改善箇所説明図

訪問入浴車

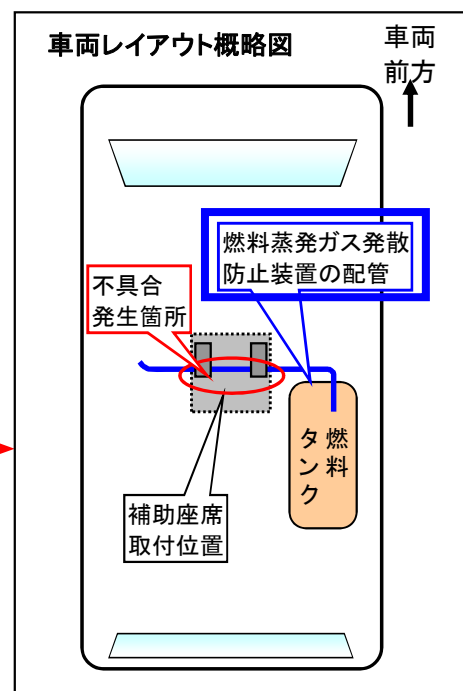
不具合発生箇所

訪問入浴車において、車両フロアパネルに補助座席を取り付ける穴をドリルであける作業工程が不適切なため、当該取付穴の直下に通っている燃料蒸発ガス発散防止装置の配管を損傷させてしまったものがある。また、補助座席の取付ボルトと当該配管が干渉しているものがある。このため、そのままの状態で使用を続けると、配管に穴があいて燃料蒸発ガスが大気中に漏れるおそれがある。

改善後の内容

全車両の補助座席取付けボルトの位置を変更する。そのうえで配管を点検し、配管に損傷又はボルトが接触しているものは新品の配管に交換する。

改善実施済車には運転席側ドア開口部のドアロックストライカー付近に、No.3287のステッカーを貼付けする。
